リコール届出一覧表

リコール届出日:令和 05 年 03 月 30 日

リコール届出番号	外-3594	リコール開始日	令和 05 年 03 月 30 日
届出者の氏名又は名称	Stellantis ジャパン株式会社 代表取締役社長 打越 晋	製作国 : フランス共和国 製作者名 : Automobiles PEUGEOT 問い合わせ先 : 専用フリーダイヤル TEL:0120-840-240 製作者名 : Automobiles CITROEN 問い合わせ先 : 専用フリーダイヤル TEL:0120-55-4106 ホームページ : https://www.stellantis.jp	
不具合の部位(部品名)	電気装置(バッテリーマネジメントユニット)		
基準不適合状態にあると認める構造、装置又は性能の状況及びその原因	駆動用バッテリーのバッテリーマネジメントユニットにおいて、バッテリーから送信される無効な信号を不具合と誤判定してしまう場合がある。このため、警告灯が点灯し、警告メッセージが表示されると共に駆動電源が遮断され、走行不能となるおそれがある。		
改善措置の内容	全車両、バッテリーマネジメントユニットのソフトウェアを対策プログラムに更新する。		
不具合件数	0 件	事故の有無	なし
発見の動機	本国からの情報による。		
自動車使用者及び自動車特定整備事業者に周知させるための措置	<ul style="list-style-type: none"> ・使用者:ダイレクト メール等で通知する。 ・自動車特定整備事業者:対象台数が少数であり全ユーザーを把握しているため、周知のための措置はとらない。 ・弊社ホームページに掲載する。

改善箇所説明図

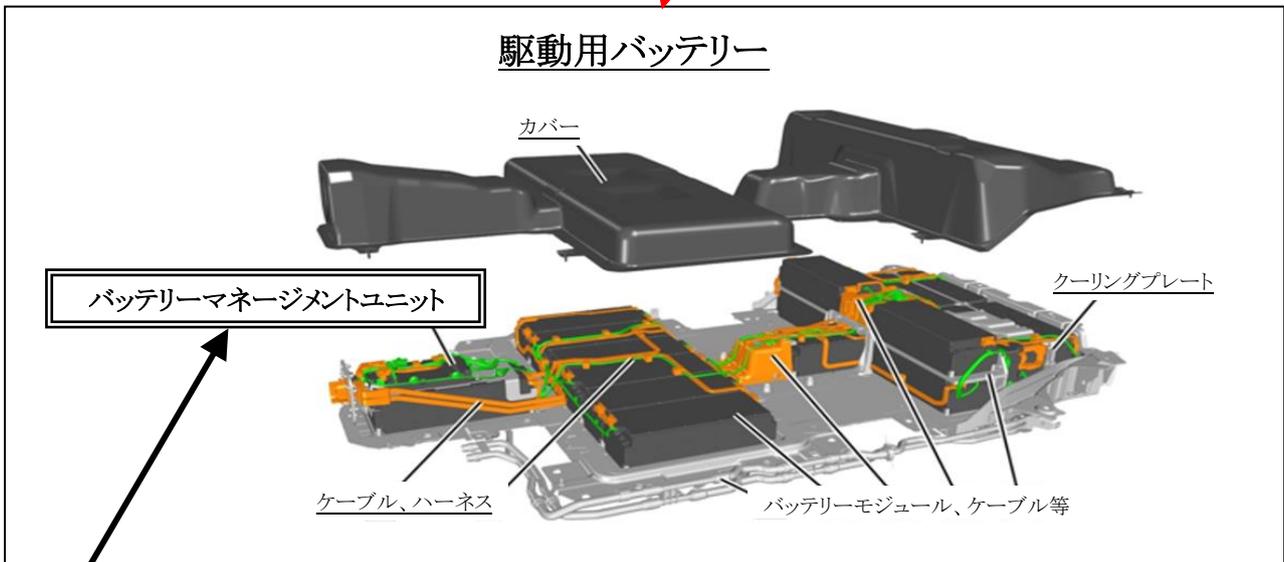
駆動用バッテリーのバッテリーマネジメントユニットにおいて、バッテリーから送信される無効な信号を不具合と誤判定してしまう場合がある。このため、警告灯が点灯し、警告メッセージが表示されると共に駆動電源が遮断され、走行不能となるおそれがある。

全車両、バッテリーマネジメントユニットのソフトウェアを対策プログラムに更新する。
